Tillgänglighetsinventering av kommuner

# Geta kommunkansli

Februari 2024

Bild 6 av nivåskillnader i golvet i kansliet.

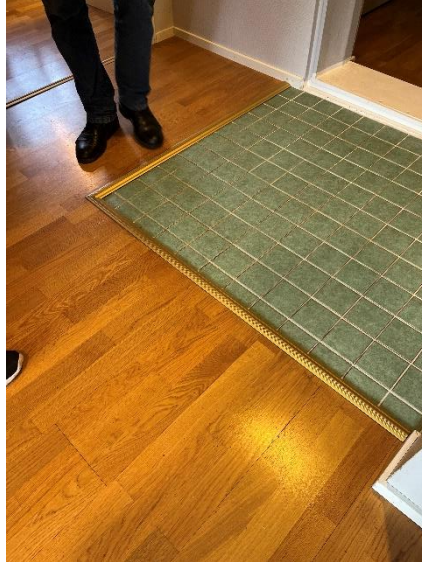
I utrymmet utanför personalrummet, den ekonomiansvarigs kontor och det gamla bankvalvet (vilken har en tröskel på 4,5 centimeter) finns det ojämnheter i golvet som kan orsaka snubbelrisk. Det finns en nedsänkt del av golvet med en höjdskillnad på 2 centimeter och golvet byter material samt färg.

- Jämna marknivån vid angöringsplatsen och den tilltänkta parkeringen för de med särskilt tillstånd.
- Få bort djupa springor mellan asfalten och rampen.
- Jämna golvnivån i kansliet så att det inte finns ojämnheter i golvet.
- Avfasa trösklar högre än 2 centimeter eller installera lägre trösklar.
- Det bör finnas minst en tillgänglig toalett i kommunkansliet.
- Dörrpassagebredden till toaletterna är 60 centimeter, de bör vara minst 80 centimeter.
- Rampens bredd bör vara 130 centimeter.
- Vindfånget bör vara minst 1500 mm x 1500 mm.
